COMMUNE D'ISSY-LES-MOULINEAUX (92)

Projet Issy Cœur de Ville

RAPPORT D'ENQUÊTE

Scénario de référence :
Permis de Construire

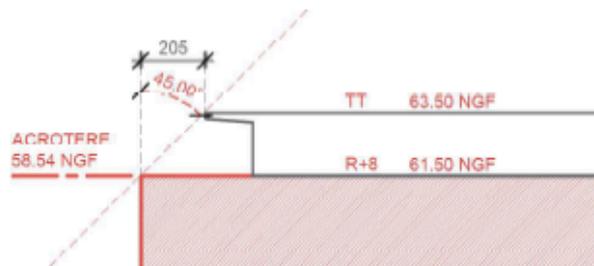
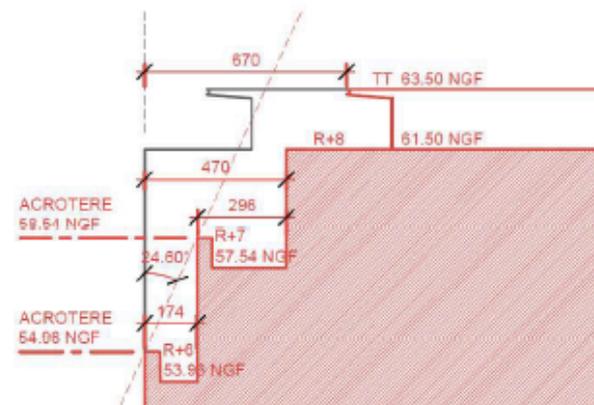
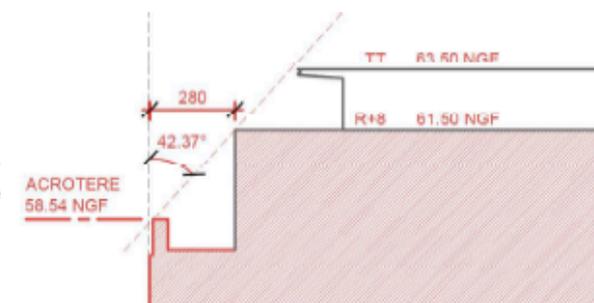
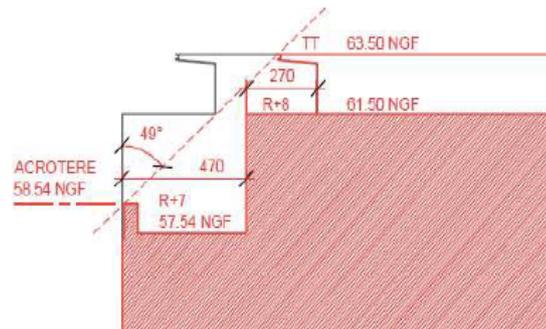
La Commission souhaite avoir toutes précisions utiles à sa compréhension de la modification de l'alignement sur la rue du Général Leclerc.

Par ailleurs, la Commission souhaite que soit étudiée l'implantation des locaux techniques en terrasse avec un retrait plus important.

Après avoir étudié trois scénarios de modifications de l'implantation de l'attique du bâtiment B1 sur la rue Victor Hugo et rue de la République, afin de réduire la perte d'ensoleillement, le maître d'ouvrage fait trois propositions de modification de l'immeuble B1 : « *Aussi, afin de poursuivre le travail de réduction des impacts du projet sur l'environnement, les pétitionnaires s'engagent à déposer un permis de construire*

modificatif, dès la purge des autorisations administratives actuellement en cours d'instruction, intégrant :

Ces propositions de modification de l'immeuble B1 s'accompagnent de coupes cotés en deux dimensions, matérialisant ainsi les propositions de retrait en attique et leurs impacts sur l'ensoleillement.

Scénario n°1 :
Retrait des deux derniers niveaux selon un angle de 24,6° au R+6 et 45° au R+7

Scénario n°2 :
Retrait du dernier niveau selon un angle de 42,4° (soit 2,80m) et suppression de la façade de la terrasse au R+7

Scénario n°3 :
Retrait du dernier niveau de 4,70m

Scénario	Heures d'ensoleillement (annuel)	Amélioration de la Perte d'ensoleillement / PC (%)	Impact Surface / PC (m ² SDP)
PC	1337	-	-
V1	1471	12%	- 361
V2	1471	12%	- 159
V3	1437	9%	- 216

Scénario de référence :
Permis de Construire

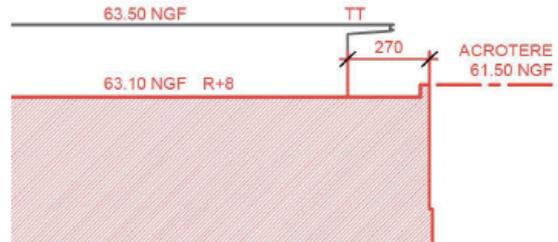
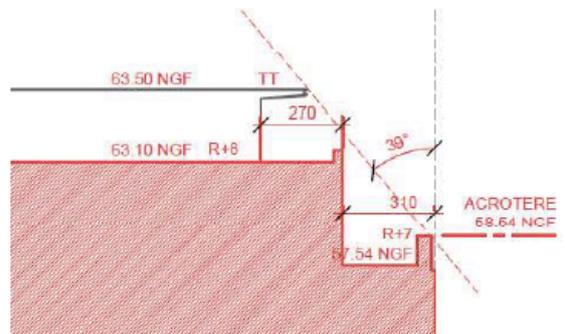
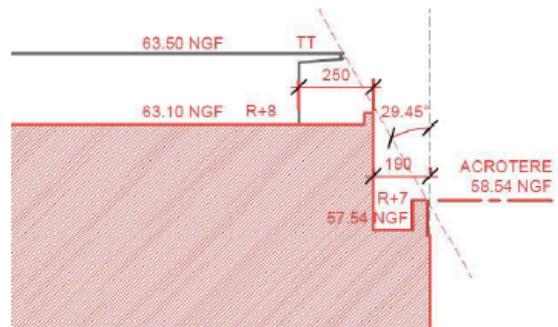
L'exercice réalisé sur la rue Victor Hugo a été reproduit sur l'avenue de la République. Les scénarios étudiés sont les suivants :

Scénario n°1 :
Retrait du dernier niveau de 3,10m et création d'une terrasse au R+7 côté Sud

Scénario n°2 :
Retrait du dernier niveau de 1,90m et création d'une terrasse au R+7 côté Sud

Les simulations d'ensoleillement des façades riveraines du 4 au 10 avenue de la République ont donné les résultats suivants :
